**INFORME DE VISITA DE CONTROL
N° 007-2024-OCI/0804-SVC**

**“INSTALACIÓN DE PLANTAS DE PRODUCCIÓN DE
DERIVADOS LÁCTEOS: PLANTA DE DERIVADOS LÁCTEOS
ACCOPATA DEL DISTRITO DE ASILLO, PROVINCIA DE
AZANGARO, PUNO”**

Imagen n.º 2
Plano de Arquitectura n.º A-01

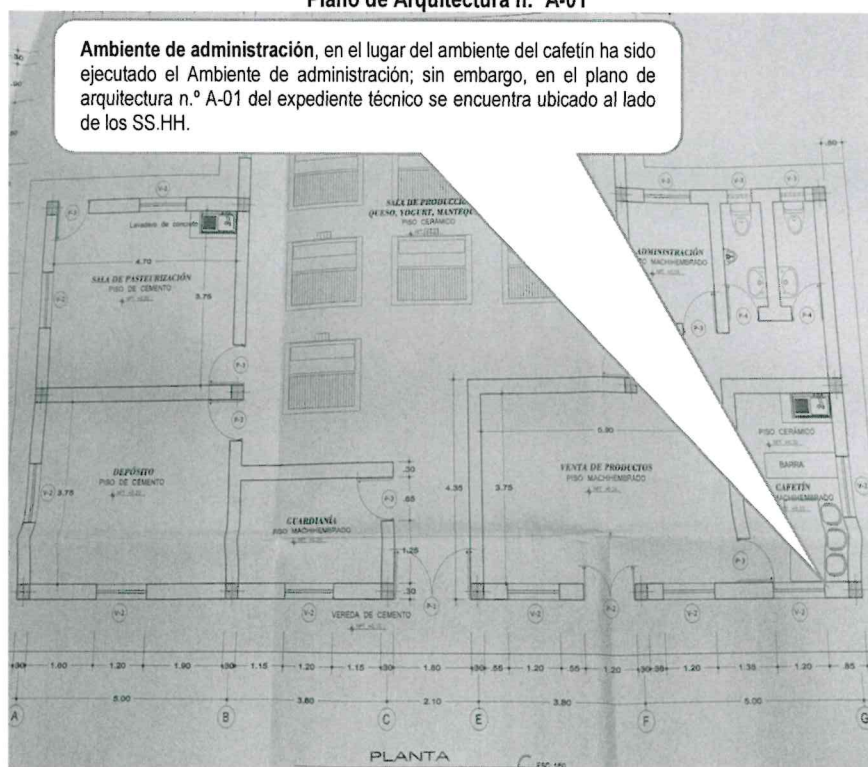
- **Ambiente de administración**, ha sido ejecutado y ubicado en el lugar del ambiente del cafetín; sin embargo, en el plano de arquitectura n.º A-01 del expediente técnico se encuentra ubicado al lado de los SS.HH. (imagen n.º 2).

- **Sala de producción**, no cuenta con puerta de acceso al lado de la elevación principal o frente principal; sin embargo, en el plano de arquitectura n.º A-01 planta y elevación principal del expediente técnico, aparece una puerta denominada P-1 de 1.80 de ancho por 2.40 de altura que ha sido reubicada (imagen n.º 2).

- **Laboratorio**, en el plano de arquitectura n.º A-01 del expediente técnico no existe el laboratorio y en el lugar del laboratorio en el plano n.º A-01 se encuentra la guardianía (imagen n.º 2) y (imagen n.º 3)

- **Recepción de leche**, no existe en el plano de arquitectura n.º A-01; sin embargo, este ha sido ejecutado y ubicado en el lugar del ambiente del depósito del plano de arquitectura n.º A-01 del expediente técnico (imagen n.º 2) y (imagen n.º 4).

Imagen n.º 3
Laboratorio

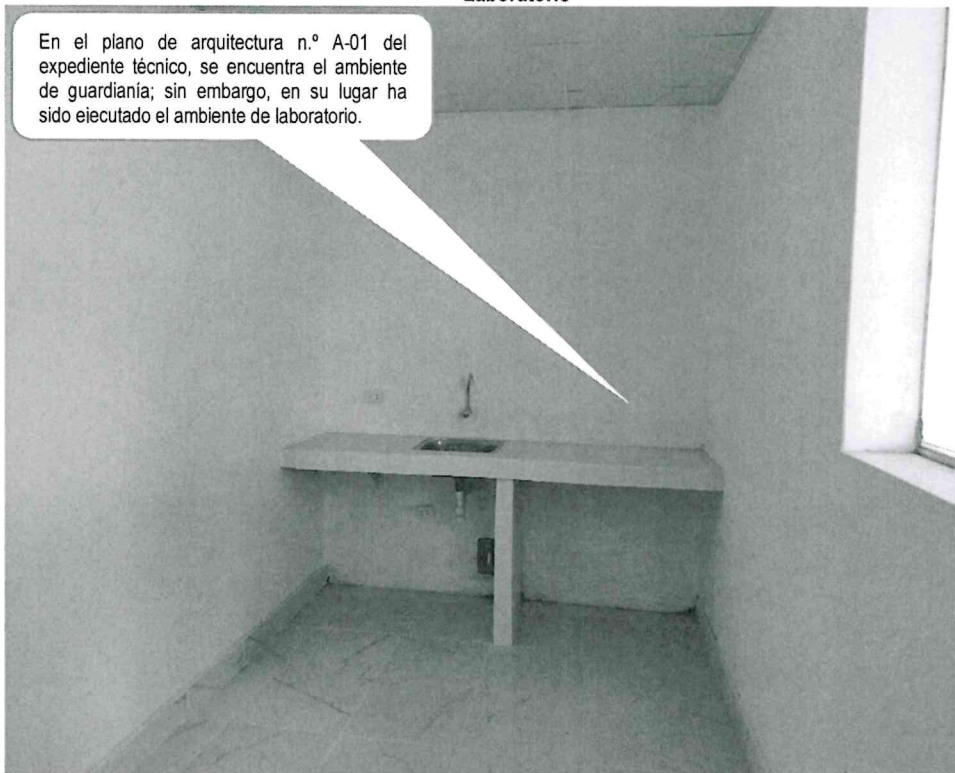
En el plano de arquitectura n.º A-01 del expediente técnico, se encuentra el ambiente de guardiana; sin embargo, en su lugar ha sido ejecutado el ambiente de laboratorio.

Imagen n.º 5
Elevación Principal, Plano de Arquitectura n.º A-01

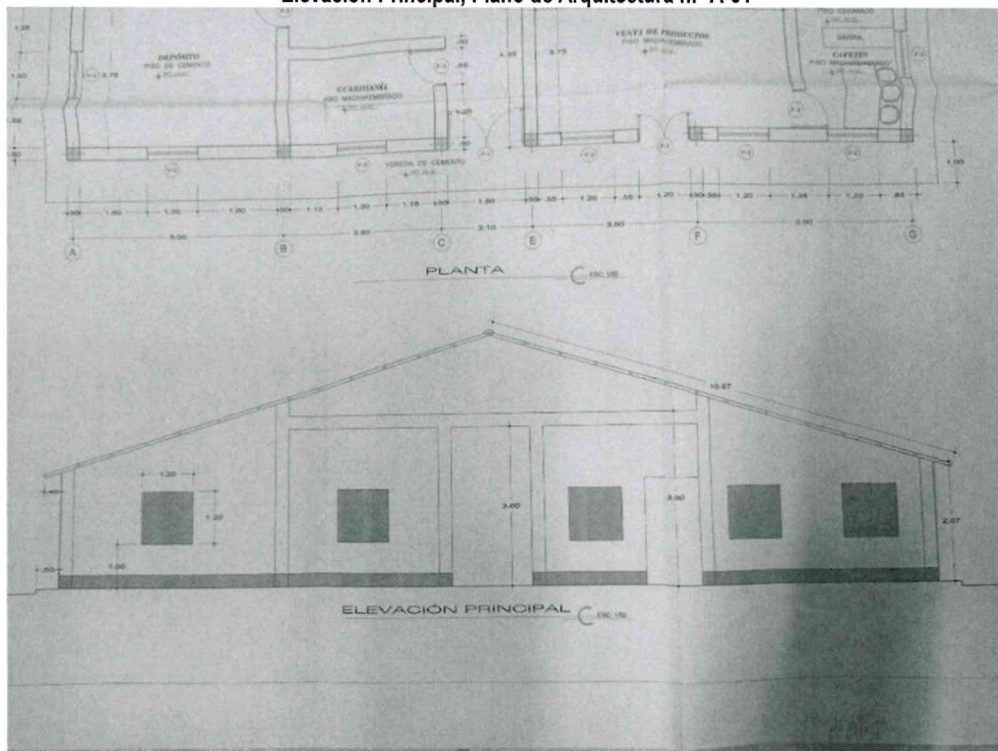
- **Elevación principal**, la ubicación de las ventanas y puerta no coinciden con el plano de arquitectura n.º A-01 (planta y elevación principal) del expediente técnico aprobado (imagen n.º 5) y (imagen n.º 6).

La ubicación de las ventanas y puerta no coinciden con el plano de arquitectura n.º A-01 imagen n.º 5 (elevación principal) del expediente técnico aprobado

Imagen n.° 7
Poza o campo de infiltración

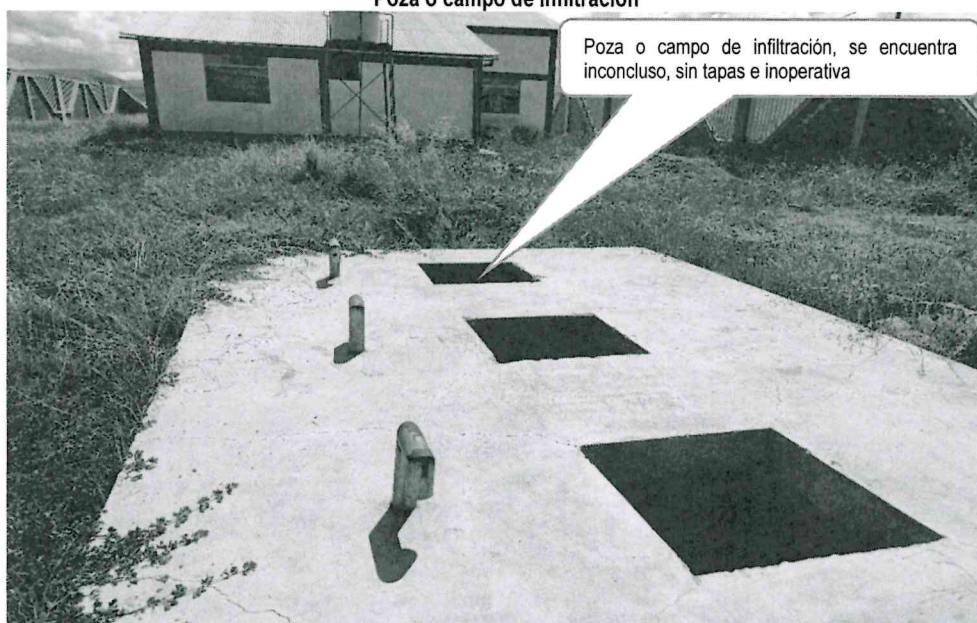
- (...)
- Asimismo, la poza o campo de infiltración, se encuentra inconcluso, sin tapas e inoperativa.
- Instalaciones sanitarias, el tanque elevado, el sistema de bombeo y las instalaciones sanitarias (SS.HH.) se encuentra inoperativa.
- Instalaciones eléctricas, la Planta de Derivados Lácteos Accopata no cuenta con medidor de energía eléctrica y caja de distribución o tablero eléctrico inconclusa e inoperativa.
- El ambiente de venta de productos o tienda, el piso de machiembreado se encuentra con deficiencias constructivas en mal estado y apolillada.
- La Planta de Derivados Lácteos Accopata, no cuenta con extinguidor y señalización de seguridad".

Al respecto, se advierte que existen partidas inconclusas, inoperativas y deficiencias constructivas, conforme se señala en el Acta n.° 01-2024-CG/OCI-PEBLT-SVC de 19 de abril de 2024, ya que, efectuada la verificación de la **poza o campo de infiltración**, se encuentra inconcluso, sin tapas e inoperativa (al margen que no se encuentra en el expediente técnico y presupuesto de obra), conforme se puede observar en la imagen siguiente:

Imagen n.º 8
Tanque elevado y Pozo

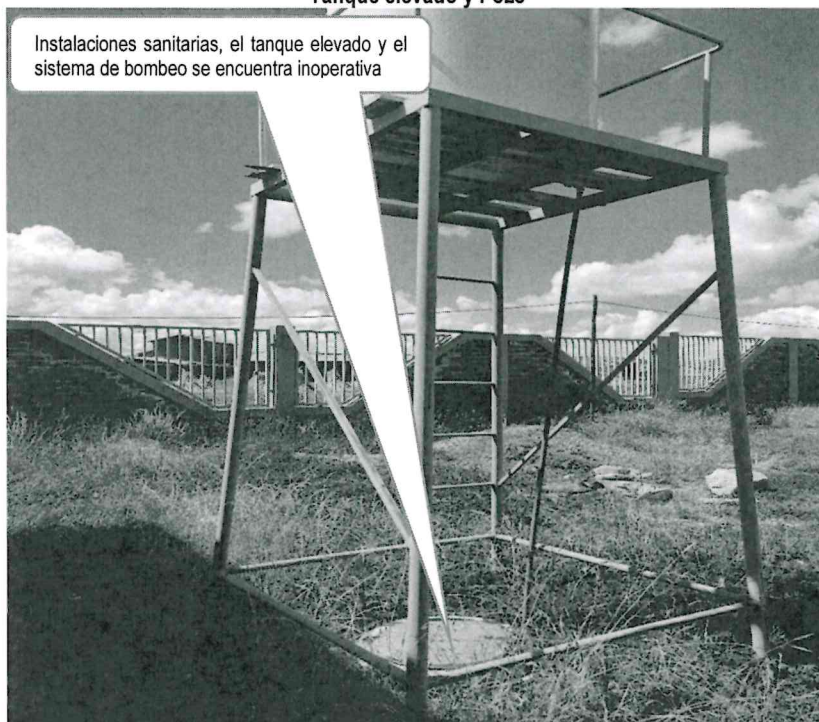
Instalaciones sanitarias, el tanque elevado, el sistema de bombeo y las instalaciones sanitarias (SS.HH.) se encuentran inoperativas, conforme se puede observar en la imagen siguiente:

Imagen n.º 10
Instalaciones eléctricas

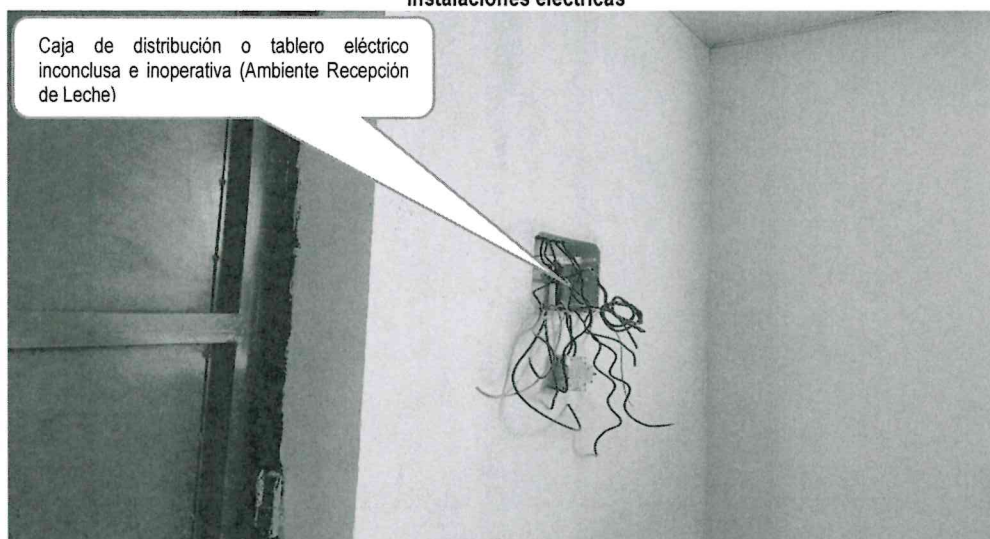
Instalaciones eléctricas, la Planta de Derivados Lácteos Accopata no cuenta con medidor de energía eléctrica y caja de distribución o tablero eléctrico inconclusa e inoperativa, conforme se puede observar en las imágenes siguientes:

Imagen n.º 11
Ambiente Venta de productos o tienda

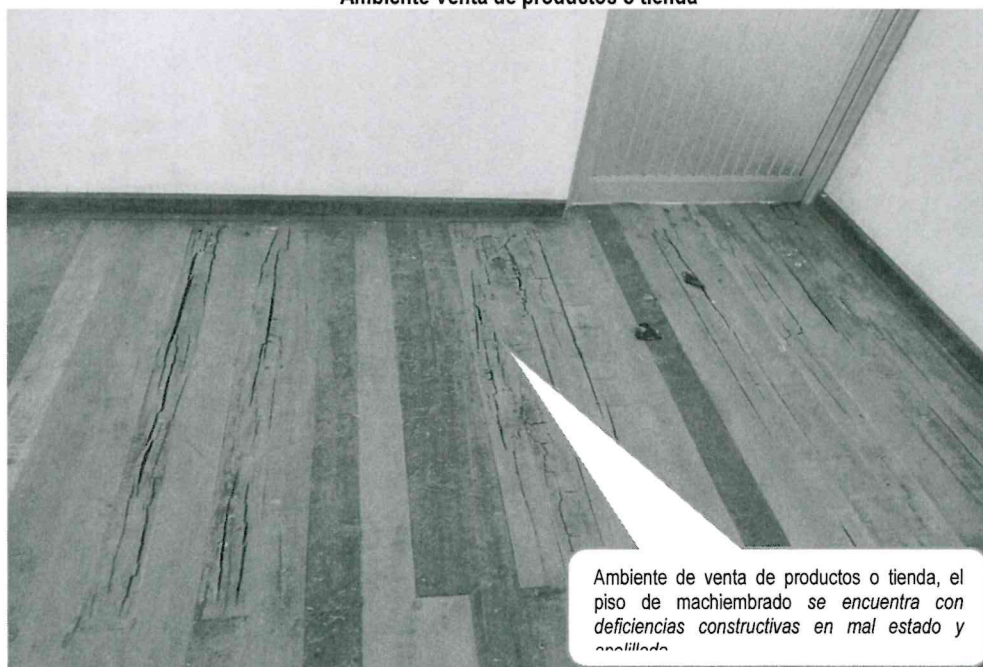
El ambiente de venta de productos o tienda, el **piso de machiembado** se encuentra con deficiencias constructivas en mal estado y apollillada, conforme se puede observar en la imagen siguiente:
